Anhörung zum Vorhaben der Erschließung eines Neubaugebietes sowie zum diesbezüglich angefertigten Ingenieurgeologischen Flächengutachten der Töniges GmbH

Gemarkung: Sinsheim-Steinsfurt
Name: „Zwischen den Hölzern“

Stellungnahme Wasserversorgung/Grundwasserschutz

Abbildung 1: Lageplan der RKS-Ansatzpunkte und Isolinienplan zur Felsoberkante in [m] u GOK (≙ Isopachenplan der Deckschichtmächtigkeit), aus Stellungnahme der Töniges GmbH vom 15.02.2017

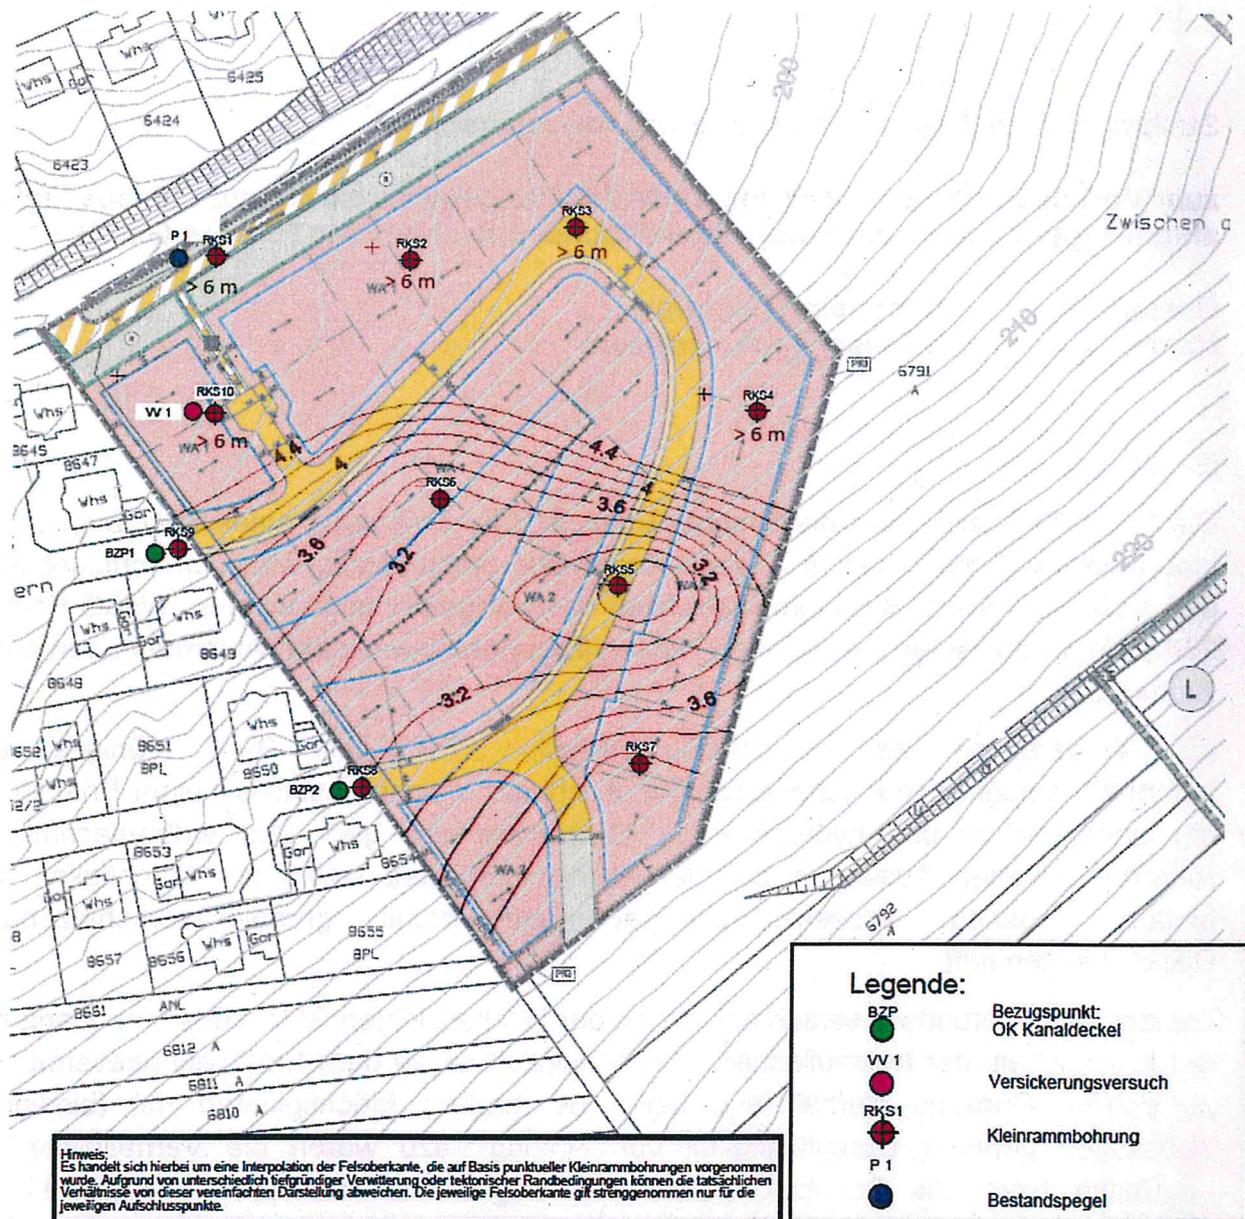
Die Schlussfolgerung der Töniges GmbH, dass geklüftete oder verkarstete Gesteine erst in einer Tiefe von >5 m u. GOK auftreten, mag für den größeren Teil des Baugebietes zutreffend sein, jedoch gibt es Bereiche in denen der Obere Muschelkalk nur ca. 2 m u. GOK liegt. Hierbei handelt es sich um eine Tiefe, die durch mögliche Bebauung in der Hanglage sicher erreicht wird. Dies wird im Gutachten durch die Angabe der Bodenklassen (Fels des Oberen Muschelkalk entspricht BK 6-7) und damit verbundenen möglichen Meißelarbeiten vor der Gründung eingeräumt.

Die im Gutachten der Töniges GmbH angegebene Tiefenlage der Felsoberkante ist nicht gleichbedeutend mit der Mächtigkeit grundwasserschützender Deckschichten. Letztere kann beispielsweise am Standort der RKS maximal mit nur 0,8 m angegeben werden, sofern man der schluffig ausgeprägten Auffüllung überhaupt eine grundwasserschützende Funktion zuweisen kann. Die weiteren Schichtglieder an der RKS 9 sind überwiegend kiesig-sandig ausgebildet und somit als gut wasserdurchlässig anzusprechen. Insgesamt ist das natürliche Schutzpotential im Bereich der RKS 5-6 und 8-9 auf Basis der bisher vorliegenden Ergebnisse als gering zu charakterisieren.

Problematisch aus Sicht des Grundwasserschutzes ist vor allem die Einbindetiefe des Kanals, die im Ingenieurgeologischen Gutachten zunächst mit 3-4 m u. GOK angegeben ist. Kanäle und die entsprechenden Hausanschlüsse sind aufgrund des Gefahrenpotentials durch häusliche Abwässer kritisch zu sehen. Im mittleren und westlichen Teil des Baufeldes lägen Kanal und Hausanschlüsse in einem Bereich, in dem der natürliche Grundwasserschutz durch ausreichend mächtige Deckschichten

nicht gegeben ist. Der hohe Grundwasserflurabstand der durch die Töniges GmbH angeführt wird, ist nicht ausschlaggebend, da über Kluffflächen, möglicherweise auch über Karsterscheinungen sehr gute Durchlässigkeiten und Wegsamkeiten ins Grundwasser gegeben sein können. Bei Undichtigkeiten im Abwassersystem kann ein Eintrag von Stoffen und eine damit verbundene Beeinträchtigung der Qualität des genutzten Grundwassers nicht sicher ausgeschlossen werden.

Es sollte eine Gefährdungsabschätzung nach DWA A-142 (Version 2016) bezüglich der Schutzwirkung der Grundwasserüberdeckung vorgenommen werden. Dabei sind u.a. der heterogene Aufbau bzw. die z.T. sehr geringe Mächtigkeit der grundwasserschützenden Deckschichten, die verbleibende Schutzfunktion nach den notwendigen Bodeneingriffen sowie die Verweilszeit von Sickerwasser in der ungesättigten Zone und potentielle Fließzeiten in die Wassergewinnung zu berücksichtigen.

Basierend auf den Ergebnissen der Gefährdungsabschätzung oder ausgehend von einem worst-case-Szenario (Einbindung von Kanal und/oder von Hausanschlüssen in den Verwitterungshorizont oder Fels des Muschelkalks im Bereich der RKS 5-9) ist ein Konzept zu entwickeln, das beispielsweise auf Grundlage eines Multibarrierenkonzepts, sowohl beim Kanal als auch bei Hausanschlüssen im kritischen Bereich ohne zureichenden natürlichen Grundwasserschutz die Sicherheit für das Grundwasser gewährleistet bzw. mögliche Risiken ausschließt. Grundlage hierfür ist das Arbeitsblatt DWA A-142 in der aktuellen Version von 2016.
